改善箇所説明図

大型路線バスにおいて、エンジンECUの制御プログラムが不適切なため、最大燃焼圧力がコンロッドの許容限度を超える場合がある。そのため、そのままの状態で使用を続けると、コンロッドに亀裂が生じ、最悪の場合、コンロッドが破損して走行不能及び火災に至るおそれがある。

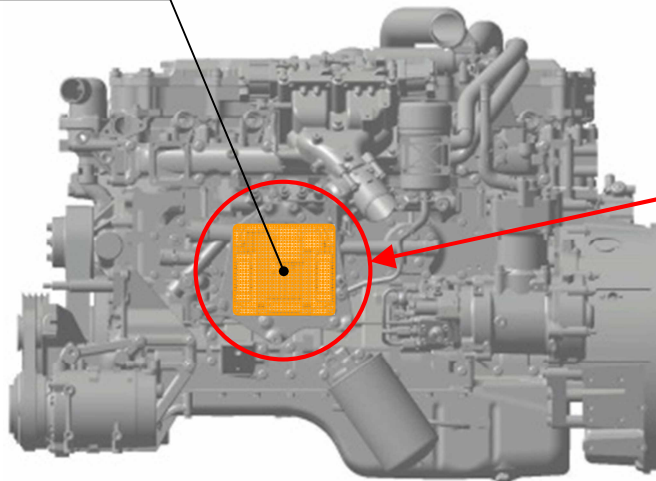
基準不適合発生箇所
(制御プログラム)

コンロッドの点検及び交換の必要性について検証に時間を要するため、全車両、暫定措置として、エンジンECUの制御プログラムを対策品に書き換える。

なお、対策が決定次第、恒久対策を実施する。

注：□は、対策品の制御プログラムに書き換える部品を示す。
